SERVICE INFO – INA 0187

Zmiana na elastyczny pasek osprzętu

Napinacz 531 0503 10 jest zbędny.

Foto 1: Układ paska osprzętu z napinaczem w pojazdach do nr silnika 0113089

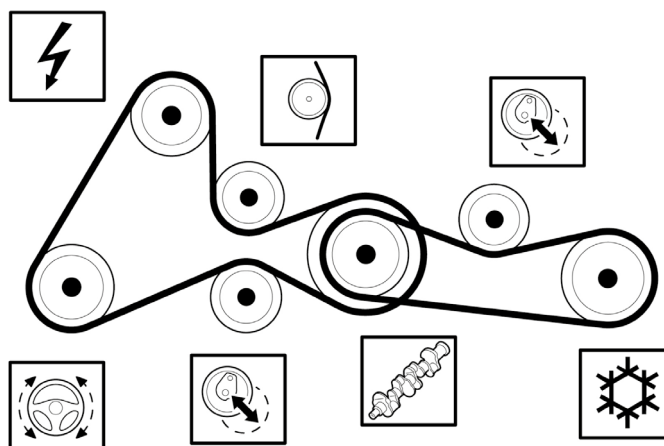
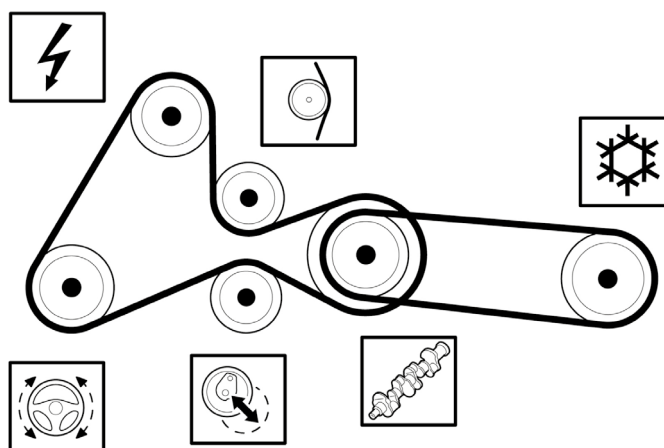
Wymienieni powyżej producenci pojazdów do napędu kompresora klimatyzacji stosują elastyczny pasek osprzętu od nr silnika 0113090. Wcześniej stosowany napinacz paska osprzętu nie jest więc wymagany.

W pojazdach do nr silnika 0113089 można w ramach dodatkowej naprawy również zastosować elastyczny pasek FB4EPK903. W takim przypadku montaż napinacza jest zbędny.

Elastyczny pasek spełnia specyfikacje techniczne i może być montowany również w samochodach do nr silnika 0113089. Od momentu zamiany paska na typ elastyczny, montaż napinacza jest zbędny, bez względu na okoliczności.
